**Technische Service-Information Nr. 2/07****Thema:** Technik**Betrifft:** 71-35884-00**Fabrikat:** Volkswagen, Audi, Seat, Skoda**Typ:** 1,9 / 2,0 Ltr. TDI Pumpe-Düse**Motorcode:** AJM, ANU, ARL, ASY, ASZ, ATD, ATJ, AUY, AVB, AVF, AVQ, AWX, AXB, AXC, AXR, BDJ, BDK, BGW, BJB, BKC, BKE, BLT, BPW, BPX, BRU, BSW, BTB

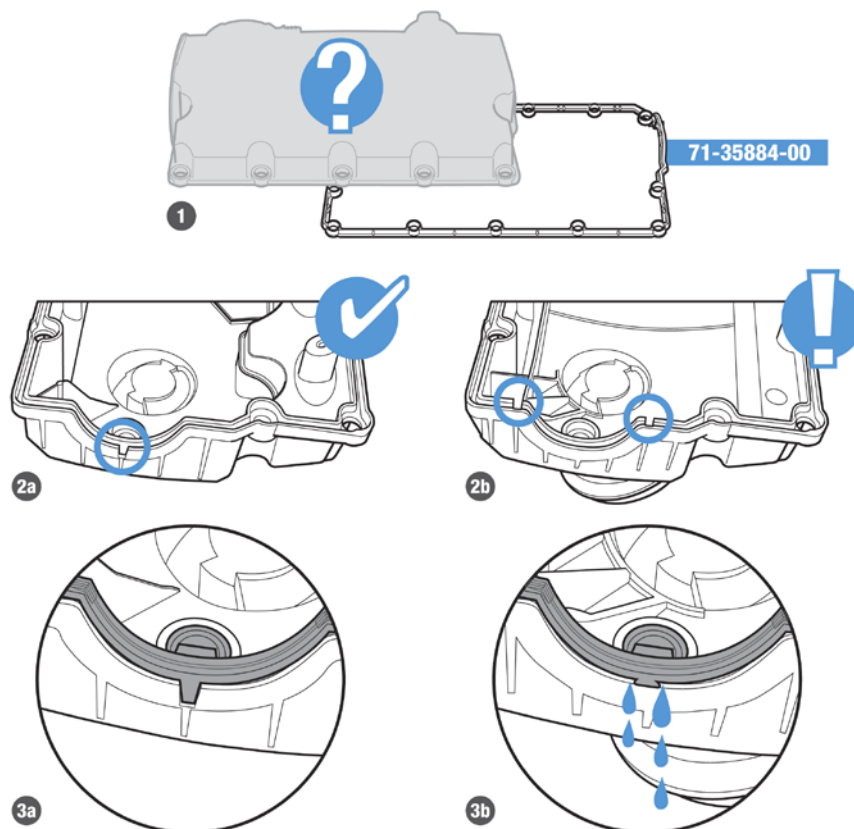
die im Satz enthaltene Zylinderkopfhaubendichtung passt nicht bei allen Zylinderkopfhauben, die für diesen Motor verwendet werden. Es existiert eine alte Version der Zylinderkopfhaube für die es keine Tauschdichtung gibt. Sie ist erkennbar an den zwei innenliegenden Positionierhilfen (siehe Bild 2b). In diesem Fall kann nur eine komplette Zylinderkopfhaube inkl. Dichtung bei Volkswagen/Audi gekauft werden. Diese ist an der außenliegenden Positionierhilfe (siehe Bild 2a) erkennbar und kann dann mit der von uns gelieferten Dichtung (REINZ-Nr. 71-35884-00) abgedichtet werden.
